PROVINCIA DI VENEZIA

Oggetto: Risposta alla richiesta di verifica delle caratteristiche idrogeologiche dell'area

Conferenza di servizi istruttoria dei procedimenti di bonifica del Sito di Interesse nazionale di Venezia - Porto Marghera tenutasi in data 15.10.2012 presso la Regione del Veneto - Sala di rappresentanza Grandi Stazioni di Venezia.

VERIFICA DELLE CARATTERISTICHE IDROGEOLOGICHE DELL'AREA IN TERMINI DI CONTINUITÀ DELLO STRATO DI CARANTO PRESENTE E DI EVENTUALE COMUNICAZIONE TRA LA FALDA DEL RIPORTO E LA PRIMA FALDA

Figura 1 - sondaggi con presenza di caranto (in giallo) e con caranto assente o non rilevato (in grigio) - estratto da "Indagine idrogeologica del SIN di Porto Marghera (Provincia di Venezia, Regione del Veneto, marzo 2009)

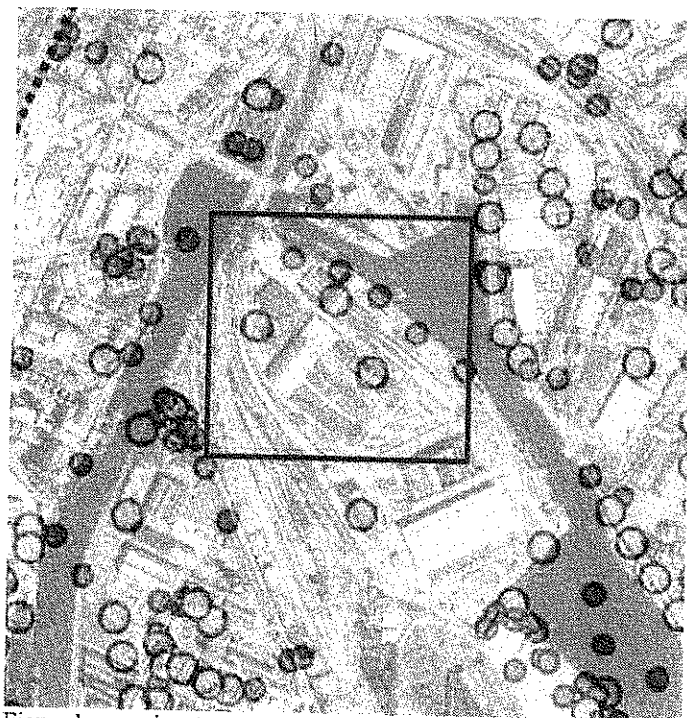
Risulta evidente che nei sondaggi esaminati relativi all'area in parola è stata riscontrata la presenza di caranto in alcune stratigrafie allora disponibili, ma in cinque sondaggi lungo la banchina nord che perimetra l'area stessa non è stato rilevato in stratigrafia, quindi, secondo la legenda della carta, o non è presente o non è stato rilevato.

Quattro dei cinque carotaggi citati, corrispondenti ai codici identificativi nn. 23590, 23591, 23592, 23593 della banca dati provinciale sono stati eseguiti dal Centro Studi Geotecnici per Sidermarghera nel 1991, e sono stati riportati anche nella relazione di sintesi dello Studio Tecnico Zangheri Basso con i codici identificativi CSG_S01, CSG_S07, CSG_S08 e CSG_S09 rispettivamente. Il quinto sondaggio ID 23587 corrisponde al sondaggio individuato nella medesima relazione come S2, ed è stato eseguito dalla Geotecnica Veneta nel 2003.

In tale relazione viene evidenziato che sebbene il caranto non sia descritto nelle stratigrafie esso viene individuato dai referti di alcuni campioni indisturbati la cui estrazione è documentata nelle stesse stratigrafie.
